H3C S3100-52P&E152系列交换机R1501版本发布

H3C S3100-52P&E152系列交换机R1501版本正式发布, 发布范围为国内和海外市场。版本配套关系请参考如下版本配套表:

5. LSOD02493

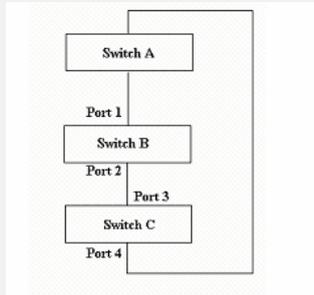
问题产生的条件:

如图, Switch A为生成树总根, 与Switch B、Switch C进行MSTP域间通信。Switch C为多实例的域根, 和Switch B进行域内通信。

在Switch C的端口4上配置STP 环路保护, 且环路保护生效。Switch C的端口3, 先物理Down, 然后再UP。

问题现象: 端口3在多实例中的生成树状态不能快速迁移到Forwarding。

30. OLS32133

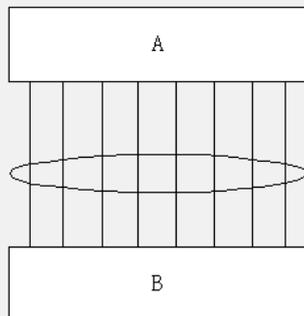
问题产生的条件：

组网如下：

设备 A和B之间的通过8端口的聚合组相连。B设备手动重启，造成A设备上的聚合成员端口反复UP/ DOWN。

问题现象：A设备异常重启。
